Beschluss Ordentliche Sitzung des Gemeinderates Zielitz vom 30.06.2022

TOP 8 Grundsatzbeschluss zum Neubau Sozialgebäude Kalibad Vorlage: BV-Zi/1153/2022/1

Beschlussvorlage	Vorlagen-Nr: Status: AZ: Datum:	BV-Zi/1153/2022/1 öffentlich 28.06.2022
Betreff:		
Grundsatzbeschluss zum	Neubau Sozialge	ebäude Kalibad
Federführendes Amt:	Bauamt	
Einreicher:	Frau Städer	
Beratungsfolge	30.06.2022 Ge	emeinderat Zielitz

Betreff: 220511_SGZ Varianten Anordnung

Anlage 1 - Grundriss

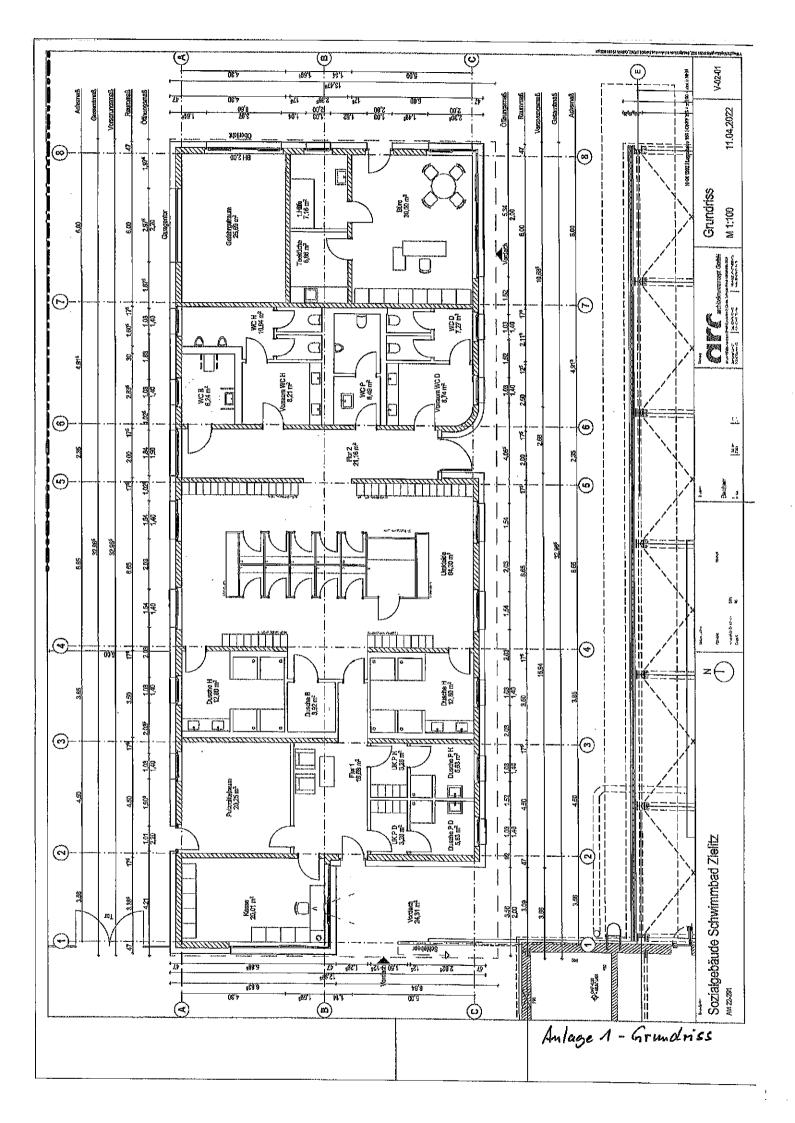
Weiter führt Herr Crackau aus. dass auf Empfehlung des Schwimmmeisters, Thomas Metje, anstelle der Räumlichkeiten des Schwimmmeisters bei den anderen drei voraeleaten Sammelumkleiden entstehen sollten, da diese sich bewährt haben. In der ietzigen Planung liegt der Schwimmmeisterraum direkt vor dem Rutschenturm, was die Sicht erheblich beeinflussen würde. Der Schwimmmeister nutzt weiterhin die derzeitigen Räumlichkeiten.

Herr Metje äußerte Bedenken bzgl. des geplanten Schwimmeisterraumes und die entstehenden Sichteinschränkungen durch den vorhandenen Rutschenturm bei Varianten A-C.

- Alter Bestand wird nicht weiter genutzt, Ausnahme: Schwimmmeisterraum und Raum für Erste-Hilfemaßnahmen bleiben iedoch bestehen
- Die Raumanordnungen und der Besucherfluss der Varianten A und B werden bevorzugt mit folgenden Ergänzungen oder Änderungen:
- Neubau soll noch näher an das Dach des großen Beckens herangerückt werden.
- In den Varianten A-C eingezeichnete Schwimmmeisterräume sollen dann als Sammelumkleidekabine genutzt werden, da Schwimmmeisterraum im alten Bestand verbleibt.

Anlage 2 - Anordnung des Gebäudes

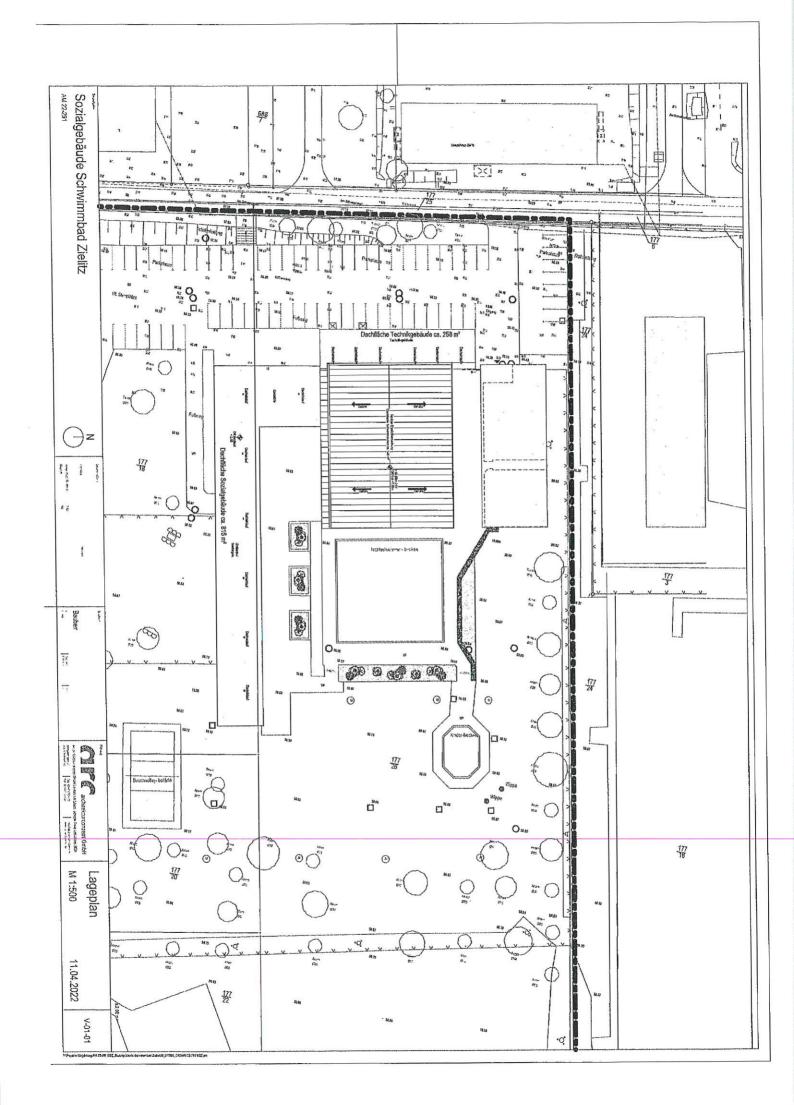
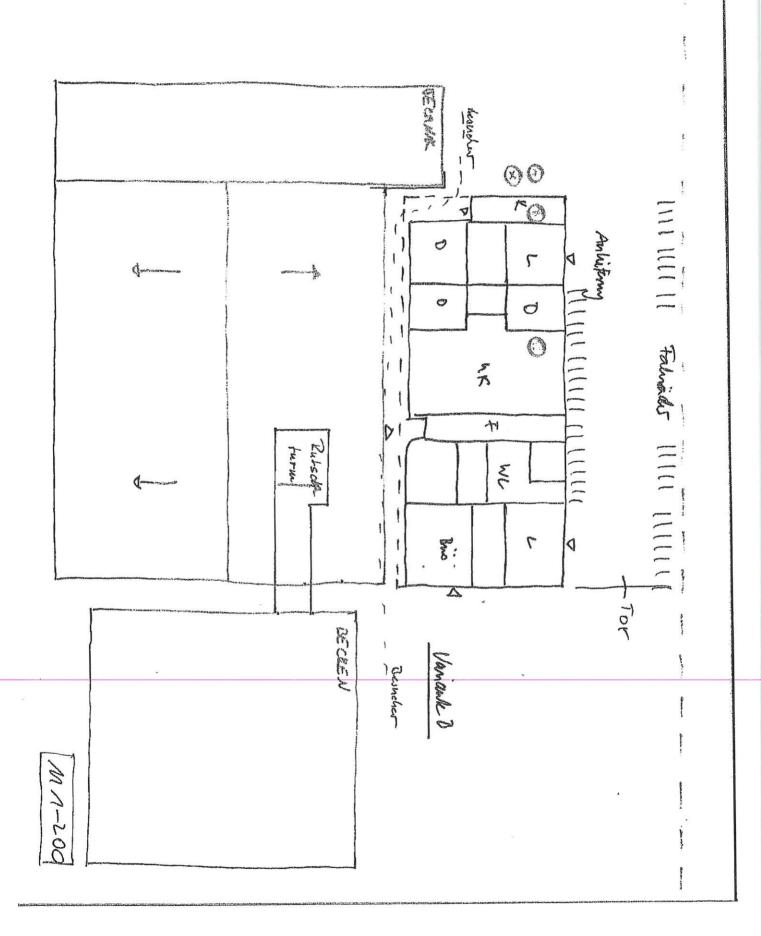
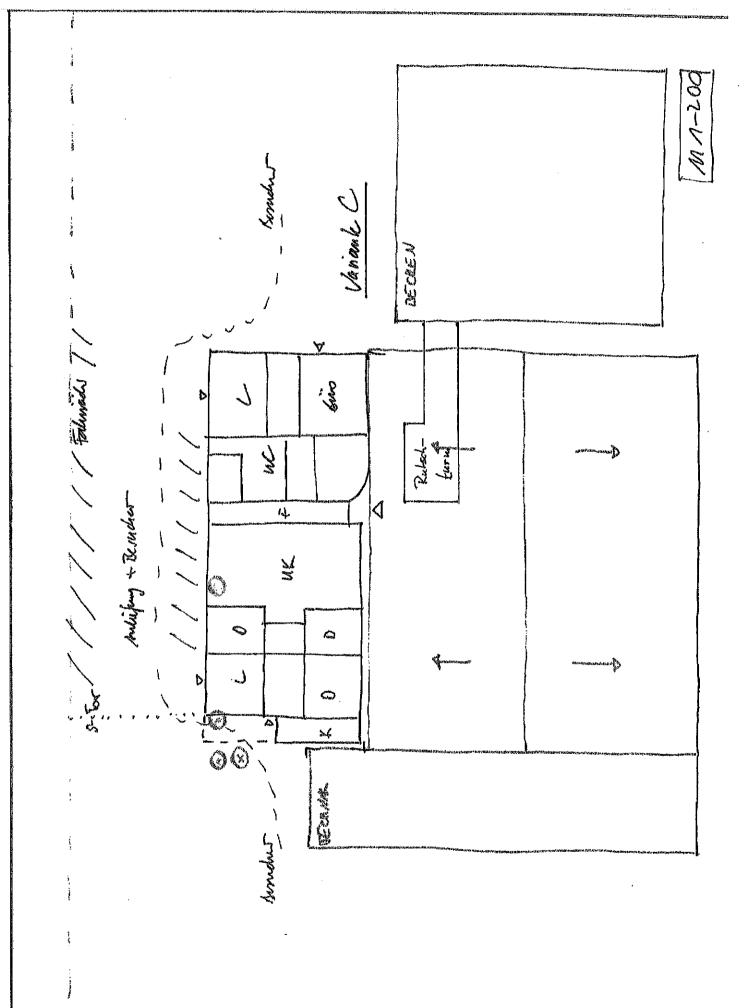
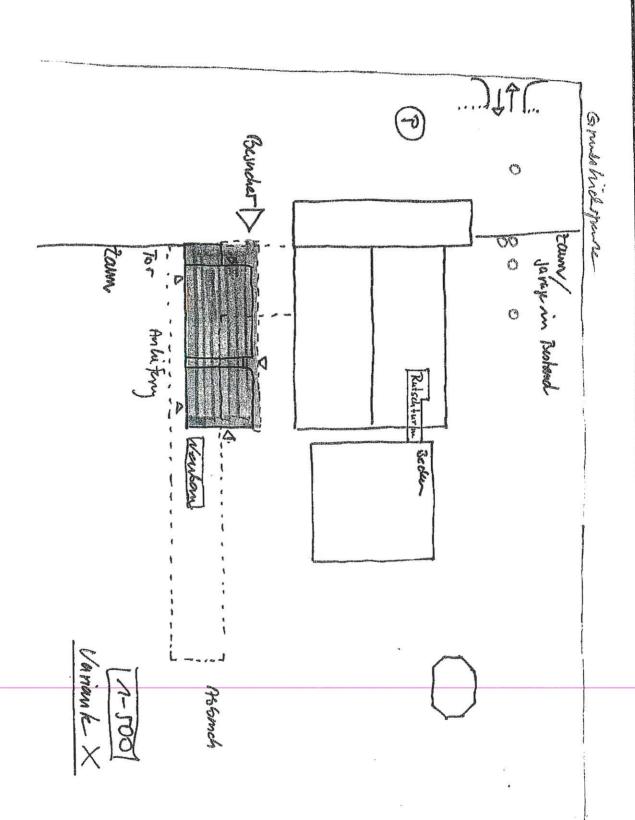
Herr Crackau informiert zu den Festlegungen des Kultur- und Sozialausschusses zu dieser Thematik. Er teilt mit, dass von den vier vorgelegten Varianten zum Neubau eines Sozialgebäudes im Schwimmbad Zielitz die vierte Variante x von den Ausschussmitgliedern abgelehnt wurde, weil dies zur Folge hätte, dass das Schwimmbad wahrscheinlich ein Jahr nicht geöffnet werden kann. Inhaltlich sollte bei dieser Variante der bestehende Sozialtrakt abgerissen und an gleicher Stelle wieder neu errichtet werden.

Die Ausschussmitglieder sprachen sich gegen die aufgeführte Variante X aus, da dies mit einem bnaubedingten Schließen des Bades oder einer Übergangslösung verbunden wäre.

Variante A, Vorzugsvariante:

- · Ausgangspunkt ist die bisherige Planung, Neubau steht separat
- · Eindeutige, klare Zugangssituation für die Besucher
- · Fahrräder und Anlieferung im "Back of House-Bereich"
- Schächte A, B und X werden nicht überbaut

Variante B:

- Neubau rückt n\u00e4her an den Bestand heran, steht noch separat
- Zugangssituation f
 ür die Besucher beengt und verwinkelt, Nachteil
- Fahrräder und Anlieferung im "Back of House-Bereich" sehr großzügig
- Schächte A und X werden nicht tangiert, Schacht B wird überbaut

Variante C:

- Neubau rückt komplett an den Bestand heran, dadurch Aufwendungen zur Anbindung notwendig, Mehrkosten!
- Baugrubenherstellung auch aufwendiger, ggf. ragen die Stützenfundamente des Dachs in die Gründung des Neubaus. Gefahr von unterschiedlicher Setzung der Gebäude zueinander.
- Zugangssituation f
 ür die Besucher
 über die Anlieferzone "außen herum"
- Fahrräder, Anlieferung und Besucherzugang im "Back of House-Bereich" sehr großzügig
- Schächte A und X werden nicht tangiert, Schacht B wird überbaut
- Unserer Meinung nach die schlechteste Option, da es immer "angebastelt" wirkt und auch unbegründet teurer wird.

Variante X, Alternative:

- Wir planen den Neubau an der Stelle des bisherigen Sozialgebäudes, Neubau steht separat
- Eindeutige, klare Zugangssituation f
 ür die Besucher
- · Fahrräder und Anlieferung im "Back of House-Bereich"
- Schächte A, B, C und X werden nicht tangiert.
- Das Bestandgebäude muss hierfür abgerissen werden
- Es muss für die Bauzeit ein Interim geschaffen werden oder eine Saison geschlossen bleiben, großer Nachteil

Der Gemeinderat berät zu den vom beauftragten Architekturbüro arc vorgelegten Unterlagen zum – Neubau Sozialgebäude- hinsichtlich Grundriss und Anordnung des Gebäudes auf dem Grundstück. Die Gemeinderatsmitglieder sprachen sich gegen die aufgeführte Variante X aus, da dies mit einem baubedingten Schließen des Bades oder einer Übergangslösung verbunden wäre. Der Gemeinderat beschließt die Varianten A und B planerisch vom Planungsbüro weiterverfolgen zu lassen mit folgender Ergänzung:

- Alter Bestand wird nicht weiter genutzt, Ausnahme: Schwimmmeisterraum und Raum für Erste-Hilfemaßnahmen bleibt jedoch bestehen
- Die Raumanordnungen und der Besucherfluss der Varianten A und B werden bevorzugt mit folgenden Ergänzungen oder Änderungen:
- Neubau soll noch näher an das Dach des großen Beckens herangerückt werden.
- In den Varianten A-C eingezeichnete Schwimmmeisterräume sollen dann als Sammelumkleidekabine genutzt werden, da Schwimmeisterrraum im alten Bestand verbleibt.
